Besichtigungs-Attest.

Auf Ersuchen der Herren P. Bornholdt & Co
begab^{ich} mich ~~am~~ ^{am} Ende unterzeichneten mich ~~am~~ ^{am} 21^{ten}
Februar 1900
an Bord des im Lbauschen Hafen liegenden
italienischen Dampfers "Etna" um uns
in Fortsetzung unserer Besichtigung vom
17^{ten} Febr. d. J. von dem Zustand des Pro-
pellers zu überzeugen.

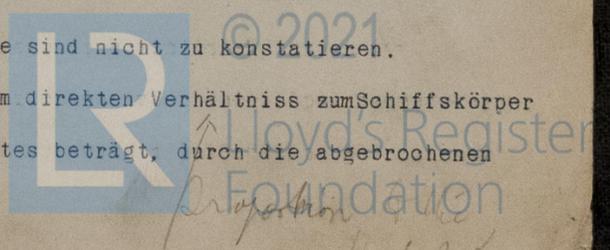
Das Schiff war durch Beladen des Vorderraums & Füllen der
Tanken nach vorne getrimmt, sodass der Propeller bis zu 1/5 der Nabe freizuliegen
kam & einer sorgfältigen Besichtigung unterzogen werden konnte. Das Material, aus dem
der Propeller hergestellt ist, erweist sich als weiches Gusseisen. Die 4 Flügel der
Schraube sind beschädigt & zeigen starke Defecte. Die ursprüngliche Länge der Flügel
scheint von Mitte der Welle gemessen ca. 2100 m/m (7Fuss) gewesen zu sein. Die angestell-
te Untersuchung an den gebrochenen Flügeln ergab bezüglich der Länge folgende Abmessungen

Flügel I	1929 m/m
" II	1610 "
" III	1610 "
" IV	1670 "

Die Bruchfläche zeigt dichtes Material & läuft bei I II & III nahezu senkrecht zur
Längsachse der Flügel bei IV in schräger Richtung. Die Abmessung der Bruchfläche beträgt
bei

I	480 m/m
II	700 "
III	720 "
IV	650 "

Die Stärke der gusseisernen Flügel beträgt in der Mitte 55 m/m, an den Seiten 25 m/m,
vom Rand ca. 25 m/m.

Sonstige Risse an den Blättern oder an der Nabe sind nicht zu konstatieren.

Da nun die Schraubenkreisfläche, die im direkten Verhältniss zum Schiffskörper
steht & gewöhnlich 1/3 vom Areal des Hauptspantes beträgt, durch die abgebrochenen

Flügelenden um ca. 40% verringert ist, so geht das Gutachten dahin, dass der Dampfer, abgesehen von der bedeutenden Verminderung der Schiffsgeschwindigkeit & anderer Unzuverlässigkeiten, gegen eventuellen schweren Seegang anzugehen nicht im Stande sein wird. Es wird daher empfohlen, entweder die Schraube zu demontieren & durch eine Neue zu ersetzen oder aushülfsweise die drei, wenigstens jedoch zwei aufeinanderfolgende Flügel No. II & III durch geeignete Schuhe auf das ungefähre Maass von No. I zu verlängern. Die Schuhe können bestehen aus zwei 2/8 zölligen Blechen aus Bronze, auch Eisen, die von beiden beigelegt & nach oben blattförmig zugespitzt werden. Oben & an der Druckkante sind diese Bleche zusammenschweissen.

Die Befestigung der Bleche erfolgt durch je neun zu vernietende Schrauben mit flachen halbrunden Köpfen. Schraubenabstand kann genommen werden parallel zur Längsachse 80 mm; senkrecht zur Längsachse 250 mm, seitlicher Abstand vom Rand 65 mm bis Mitte Loch. Die Projection der anzubringenden Flügelflächen ist der vorhandenen anzupassen & beträgt ungefähr 1/5 der Schraubenkreisfläche. Vorstehende Kanten sind sorgfältig abzurunden.
